## QUESTIONAMENTOS E ESCLARECIMENTOS N.º 2

### PE N.º 56/2018

*OBJETO: Contratação de pessoa jurídica para fornecimento de materiais, equipamentos e serviços com vistas a atualizar e modernizar os dois Data Centers e a sua Infraestrutura Tecnológica da Assembleia Legislativa do Estado do Rio Grande do Sul, conforme especificações, detalhamentos técnicos e demais condições previstas neste Edital e seus Anexos.*

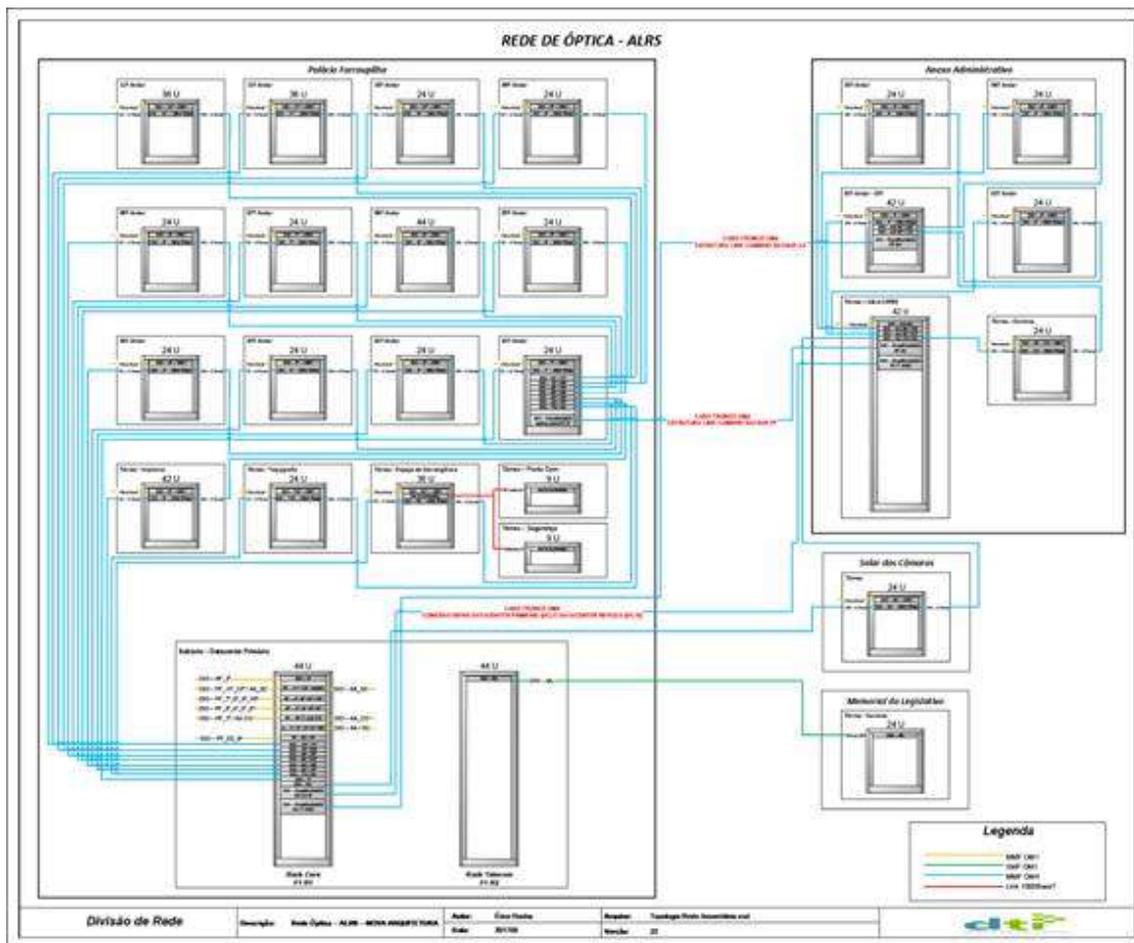
Referente ao diagrama, a interligação do rack do data center Primário com os racks dos pavimentos (setoriais) deverá ser feita através de um cabo de 12 fibras ópticas OM4. Está correto nosso entendimento?

Referente ao diagrama, a interligação do rack do data center Primário com os rack do primeiro andar do prédio anexo deverá ser feita através de um cabo de 96 fibras ópticas OM4. Está correto nosso entendimento?

Referente ao diagrama, a interligação do rack de telecom com o rack do memorial legislativo (link SM) trata-se de link existente. Está correto nosso entendimento?

**R = Sim, está correto o entendimento.**

**R = Sim, está correto o entendimento.**

**R = Sim, está correto o entendimento.**
